## **IV – ZAŁĄCZNIKI PROJEKTU BUDOWLANEGO**

**Nazwa zamierzenia budowlanego:** Budowa z rozbudową drogi gminnej nr 852570P w Donaborowie

## OPINIE, UZGODNIENIA, POZWOLENIA I INNE DOKUMENTY

Załącznik do postanowienia  
nr D-W. 8049.101.2025  
z dnia 17.06.2025

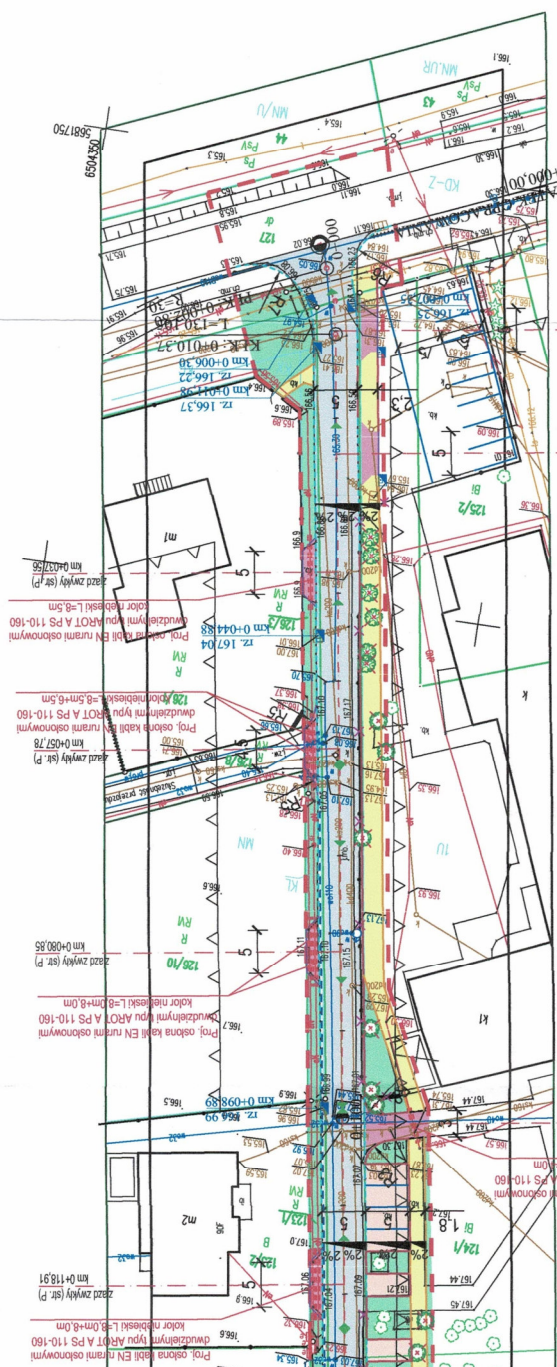
**zaopiniować przedmiotową inwestycję pozytywnie** w zakresie zadań i programów określonych w art. 39 ust. 3, 4 i 5 ustawy z dnia 27 marca 2003 r. o planowaniu i zagospodarowaniu przestrzennym (Dz.U. z 2024 r. poz. 1130 ze zm.), ujętych w Planie zagospodarowania przestrzennego województwa wielkopolskiego wraz z Planem zagospodarowania przestrzennego miejskiego obszaru funkcjonalnego Poznania, zatwierdzonym Uchwałą nr V/70/19 Sejmiku Województwa Wielkopolskiego z dnia 25 marca 2019 r. (Dz. Urz. Woj. Wlkp. z 2019 r. poz. 4021), **z zastrzeżeniem, że:**

- zgodnie z § 10 rozporządzenia Ministra Gospodarki z dnia 26 kwietnia 2013 r. w sprawie warunków technicznych, jakim powinny odpowiadać sieci gazowe i ich usytuowanie (Dz.U. z 2013 r. poz. 640), projektowanie i realizacja przedmiotowej inwestycji w strefie kontrolowanej gazociągu wysokiego ciśnienia DN 200 relacji SP Baranów – SRP Wieruszów, winny zostać uzgodnione z zarządcą tego gazociągu, tj. PSG sp. z o.o.

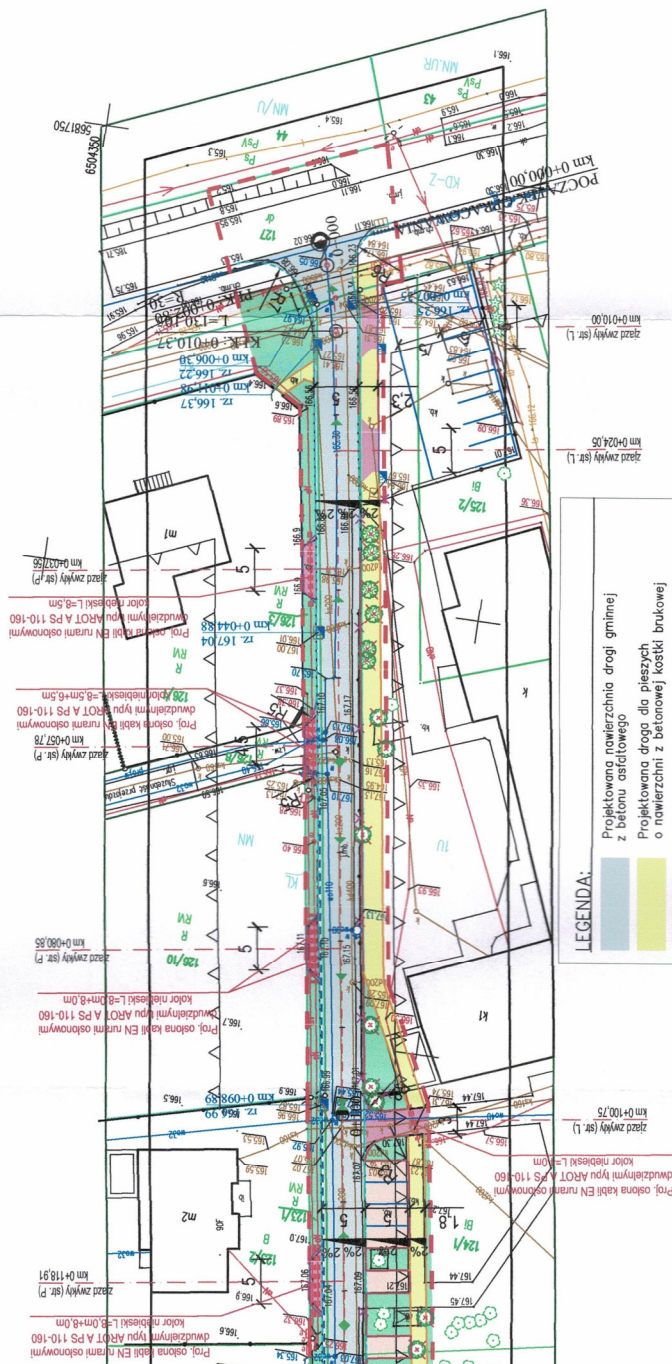
geometrię projektowanej drogi gminnej nr 852570P w m. Donaborów, na podstawie przedłożonej dokumentacji projektowej, bez uwag.

Wydana opinia jest ważna wraz z planem sytuacyjnym projektu budowlanego stanowiącym integralną część wydanej opinii.
